Sheet: /
 File: Motor_windows2.sch
Title:
 Size: A4 | Date:
 KICad E.D.A. kicad (5.1.2)-1
Rev:
 Id: 1/2

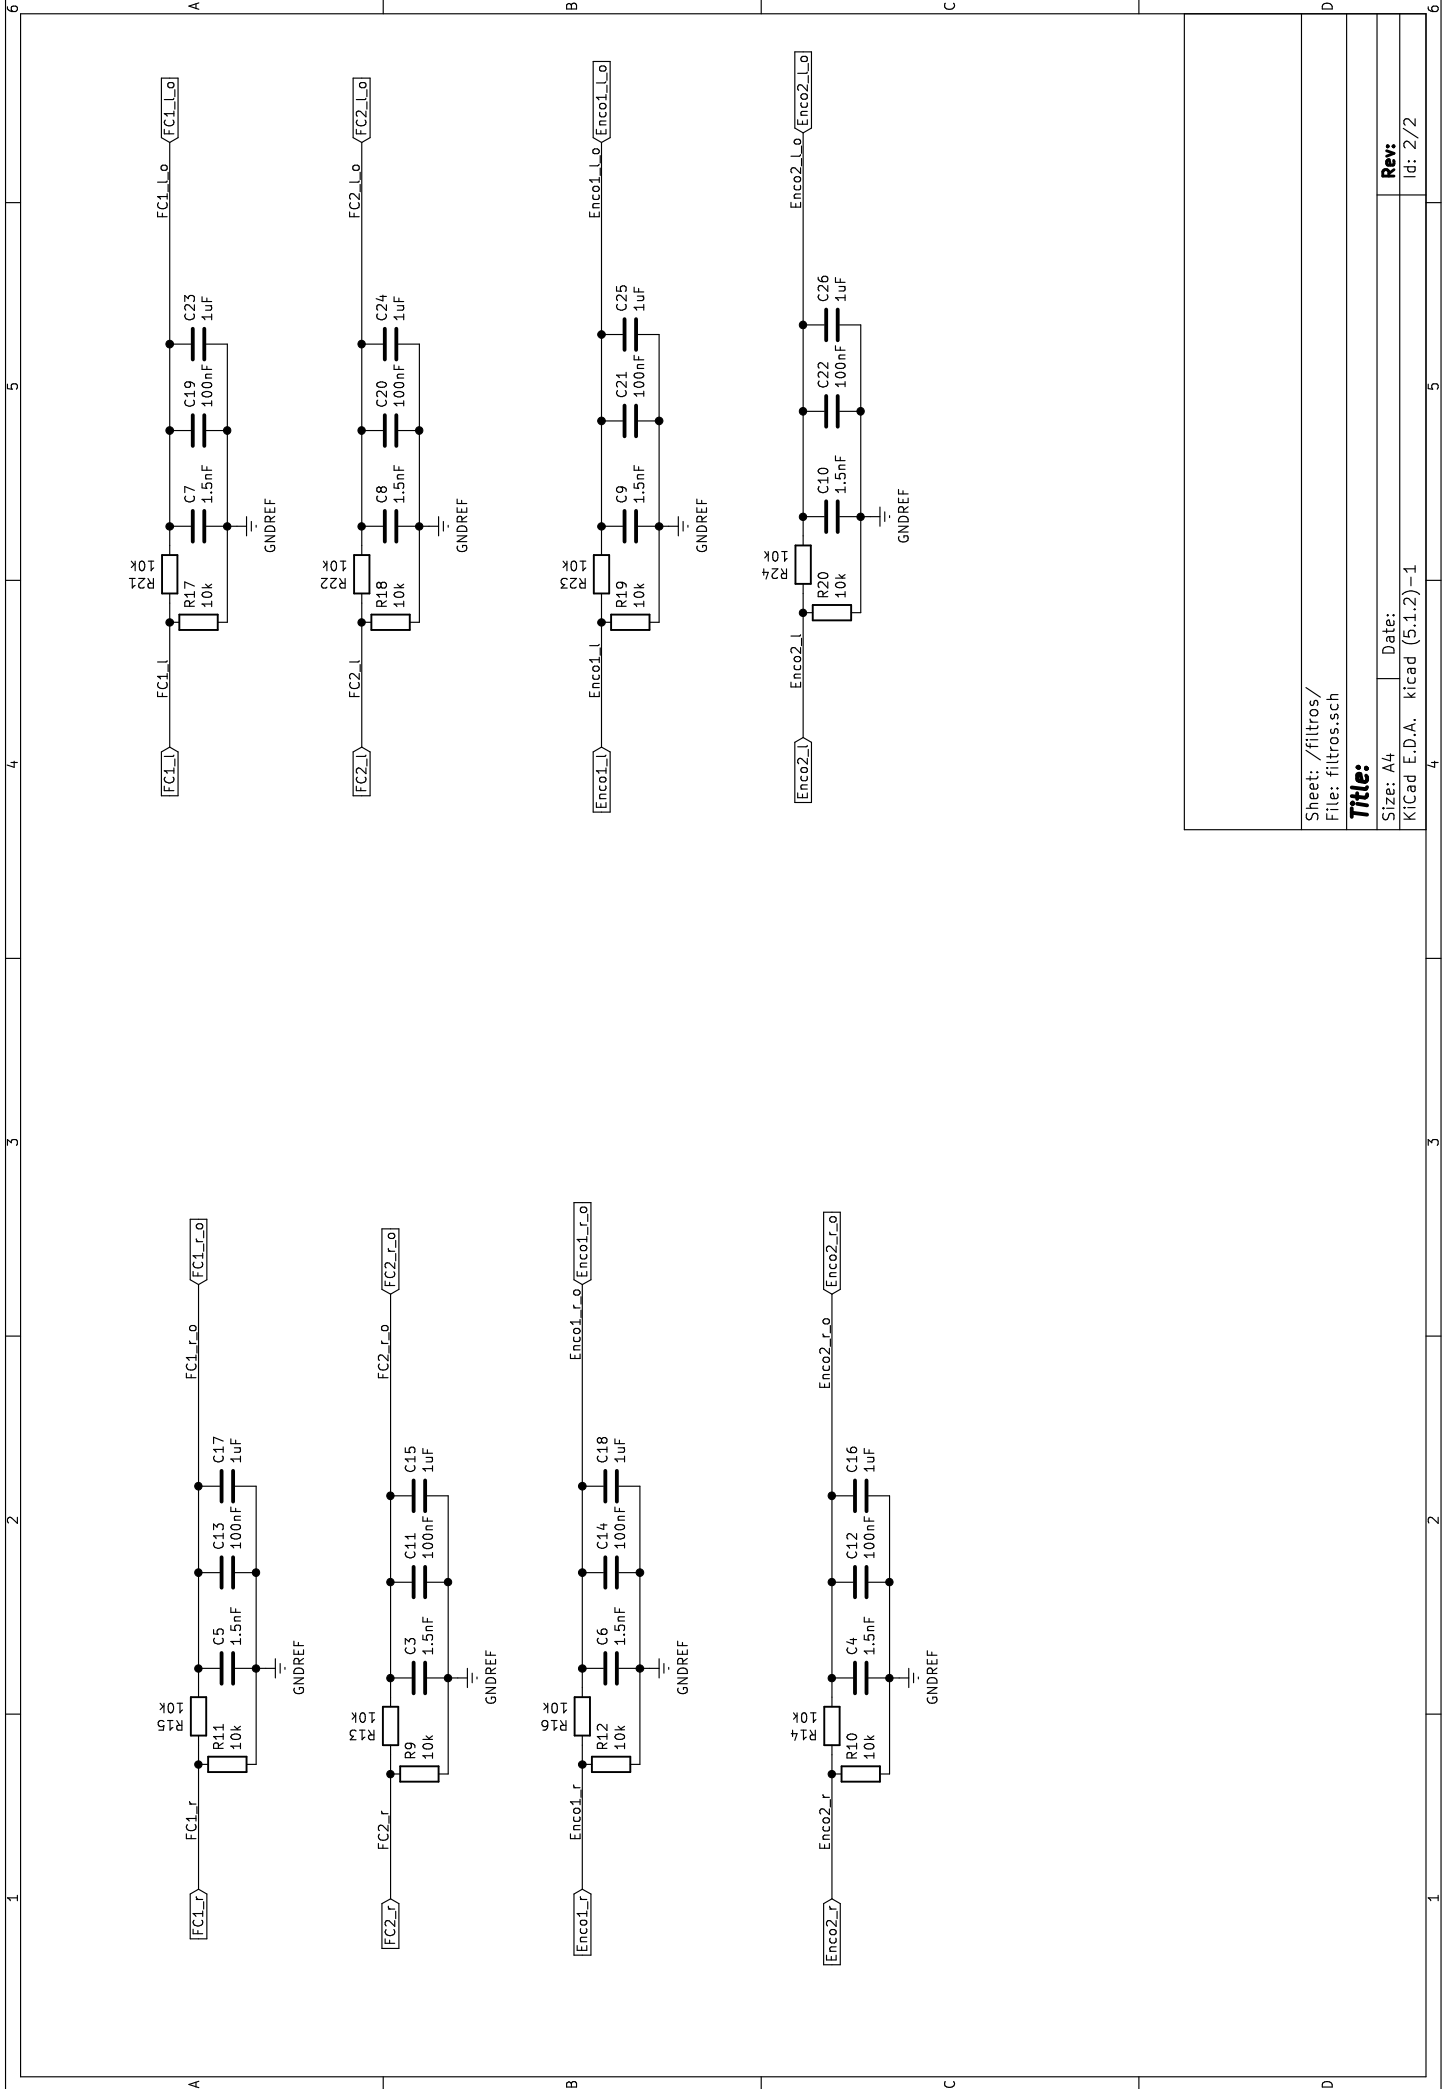
La 1 era para TMC262-B0B60 v1.0 pero el que tenemos es el v1.2

Estas resistencias R1 a R5 en principio no hace falta montarlas, pullup interno
